CONCEPTO TÉCNICO No CT - 5081
Revisión de Estudio Particular de Respuesta Local de Amplificación de Ondas Sísmicas Artículo 7 - Decreto 193 de 2006

ENTIDAD SOLICITANTE:	Arq. Adriana López Moncayo - Curaduría Urbana No 3.
PROYECTO:	**EDIFICIO ORIZZONTE BOSQUE MEDINA**
LOCALIDAD:	1 Usaquén.
UPZ:	14 Usaquén.
BARRIO:	Ginebra.
DIRECCIÓN:	Carrera 5A No. 134-81
CHIP:	AAA0101MATO
TIPO DE RIESGO:	Sísmico
EJECUTOR:	JEOPROBE Ltda.
FECHA DE EMISION:	Diciembre 20 de 2007

El presente concepto técnico corresponde a la **primera revisión** realizada por la Dirección de Prevención y Atención de Emergencias, del informe *"Evaluación del espectro sísmico de diseño para el proyecto Bosque de Medina"* elaborado por el Ing. Jorge Alberto Rodríguez, a construirse en el predio ubicado en la Carrera 5A No. 134-81 en la ciudad de Bogota D.C. El cual fue radicado el 26 de Noviembre de 2007 mediante oficio ER-15972, por la Arq. Adriana López Moncayo de la Curaduría Urbana No.3, remitido como estudio sísmico local en cumplimiento a lo estipulado en el Decreto 193 de 2006.

Figura 1. Localización del Proyecto Edificio Orizzonte Bosque Medina.

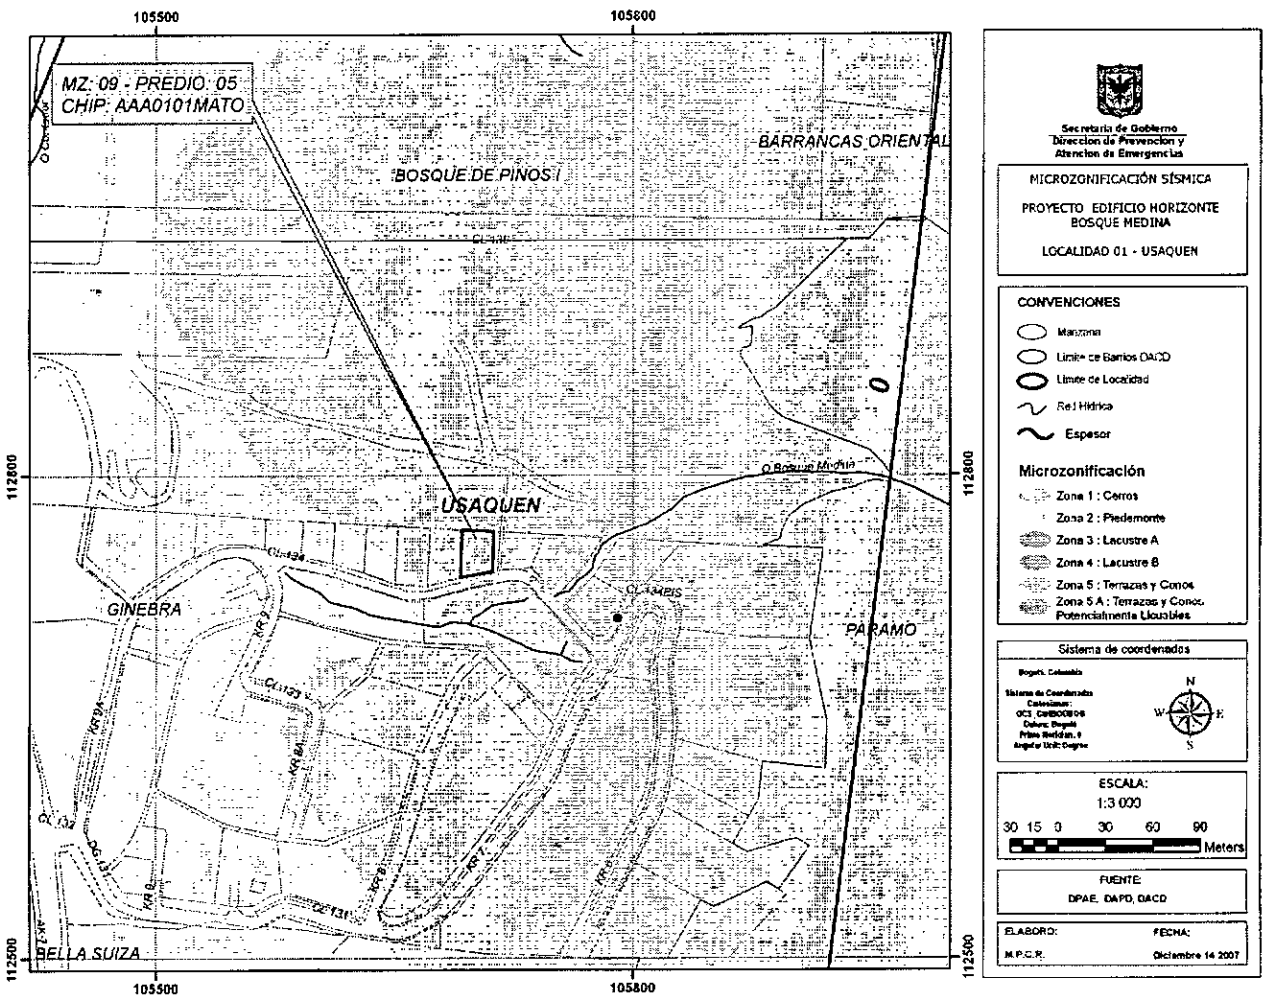
En el numeral 1, se indica que el sitio del proyecto se encuentra localizado en la franja de transición entre las Zonas 1 y 2 de la microzonificación sísmica según el decreto 193 de 2006, lo cual es consistente con la localización presentada en la Figura 1 del presente concepto.
